Høyringsuttale til søknad og detaljplan for nytt 420 kV fjordspenn

Norges vassdrags- og energidirektorat (NVE) har motteke konsesjonssøknad og søknad om ekspropriasjonsløyve for ei endring på fjordspenn over Sognefjorden for leidningen som går mellom Sogndal og Hove, i Sogndal og Vik kommunar i Vestland fylke. Vi har òg motteke detaljplan for leidningen. Statnett er søkjar.

Figur 1. Ny omsøkt trasé i lilla, konsesjonsgitt trasé i rødt, ledning som skal rives er vist med stiplet linje.

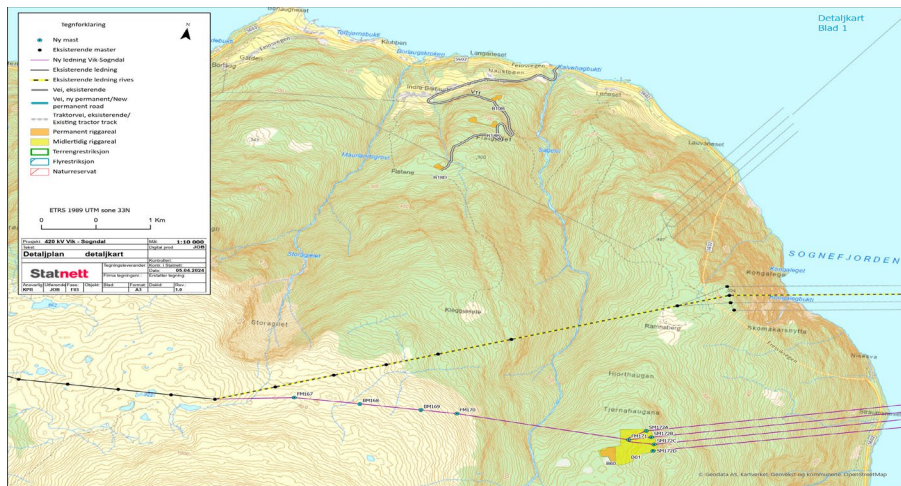
Tiltaket vil ha svært negativ verknad for husdyr i heile beiteområdet, men sjølvsagt størst negativ verknad rundt og ved permanente riggplassar B18B, B19B og baseplass B18D sør for Indre Borlaug og i Tjørnahaugane ved permanent baseplass B60 og midlertidig baseplass B61. Kommunal veg som går frå fylkesvegen v/Sagi og fram til bebyggelse på Indre Borlaug har lågt akseltrykk. I teleløysinga mars/april/mai kan ikkje vegen nyttast til tung transport.

Tiltaket vil også i stor grad gå utover ein betydeleg hjortestamme som held til i området. Statnett har gått vekk frå bygging av veg til anleggsområdet i Tjørnahaugane ved ved B60 og B61 jf. kommentar i tilleggssøknad dat. 02.01.2024 «Adkomstvei på vestsiden: For å lette transporten og bedre evakueringsmulighetene i dårlig vær under bygging av fjordspennet og alternativ 1 på vestsiden av fjorden har Statnett også vurdert muligheten for å bygge adkomstvei fra Indre Borlaug opp til Jarvehaugen, vist i figur 5. På bakgrunn av vurderinger av omfang, konsekvens, kostnader, HMS og meget utfordrende terreng har veibygging for adkomst til Jarvehaugen i anleggsperioden blitt forkastet».

I detaljplan dat. april 2024, kap. 4 pkt. 4.2 oppdatert kunnskapsgrunnlag har Statnett ytra fylgjande kommentar: «Konsekvensen for landbruk er vurdert å være ubetydelig.» Statnett legg ikkje til grunn at heile området som vert råka av anleggsarbeidet på Indre Borlaug vert nytta til beite for husdyr og storvilt. Konsekvensen for landbruk i området må vurderast til å være betydeleg og sårbar.

Detaljplanen som vedkjem området på Indre Borlaug vurderer ikkje omfanget til bruken helikopter i anleggs-/drift- og vedlikehaldsperioden fram til 2050. Støyproblematikk i området ved bruk av helikopter til drift av rigg- og baseplassar i området er heller ikkje synleggjort. I tilleggssøknad dat. 02.01.2024 jf. pkt. 1.7 Støy viser Statnett til konsesjonsgitt løysing som er generell.

På heile området til Indre Bortlaug må Statnett bu seg på å finne andre løysingar som i langt større grad ivaretek bebuarane og beitebruk til husdyr og storvilt med omsyn til støy frå planlagt bruk av helikopter.

Permanente riggplassar B18B, B19B og baseplass B18D sør for Indre Borlaug må flyttast til aust for Ramnabergtunellen, eller alternativt bygge veg som planlagt over min eigedom gnr.157 bnr. 5.
